2 クラッチ

トヨタ マークII, チェイサー, クレスタ修理書(品番62086, 昭和59年8月発行)の内容より以下の項目を変更しました。

1 クラッチ本体整備要領の変更

K7846

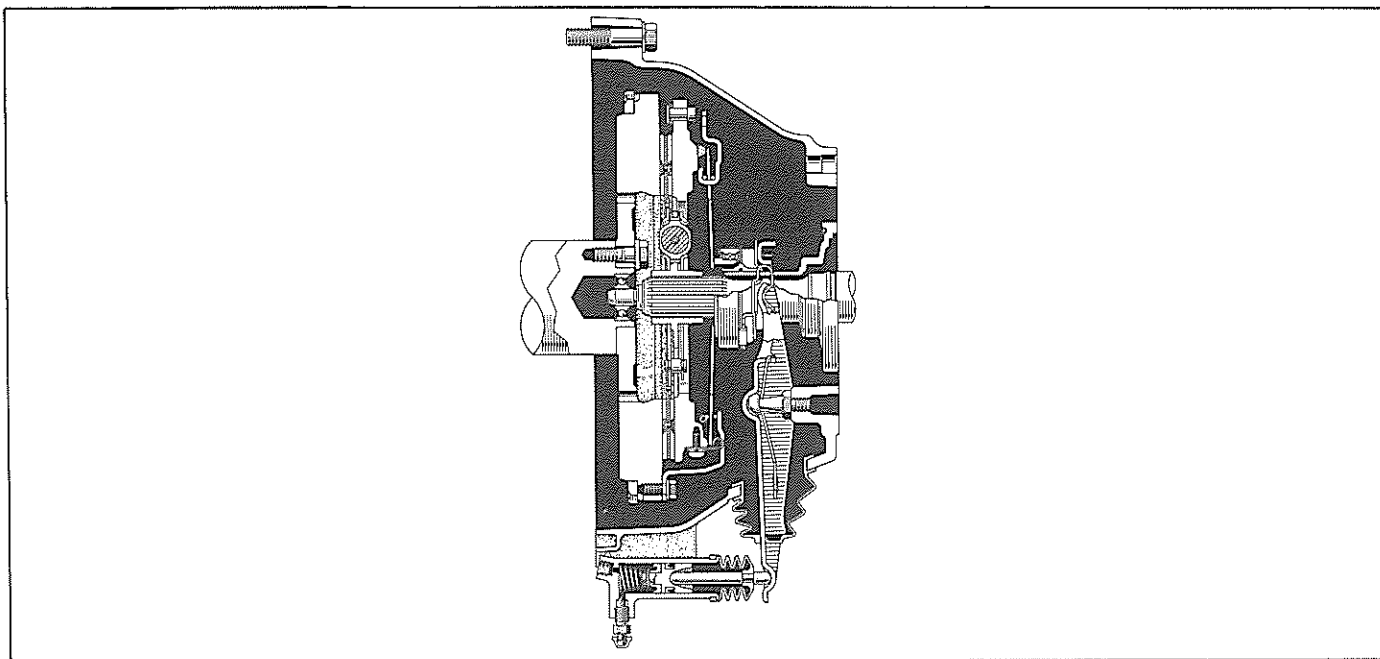
断面図

K6100

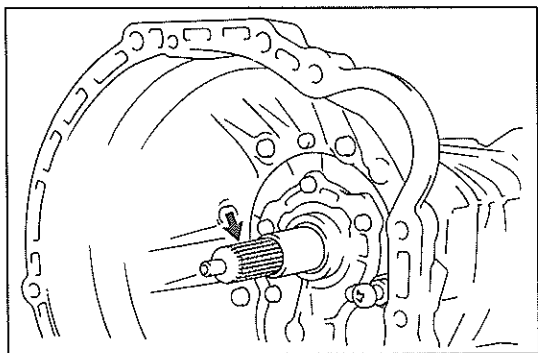
(1) 下記箇所にキヤツスル クラッチ スプライン グリースを塗布する。

① インプット シヤフトのスプライン部

K6962

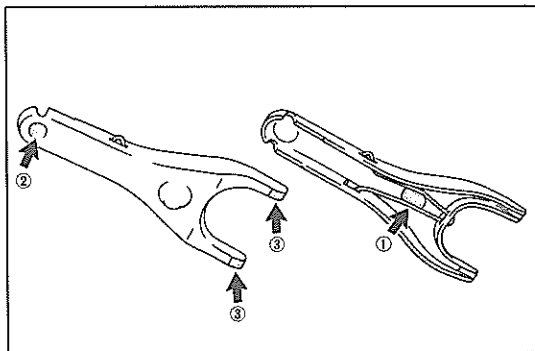
(2) 下記箇所にキヤツスル クラッチ レリーズ ハブ グリースを塗布する。

① レリーズ フォーク サポートの当たり面

② レリーズ シリンダ プツシユ ロッドの当たり面

③ レリーズ ベアリング ハブ部との当たり面
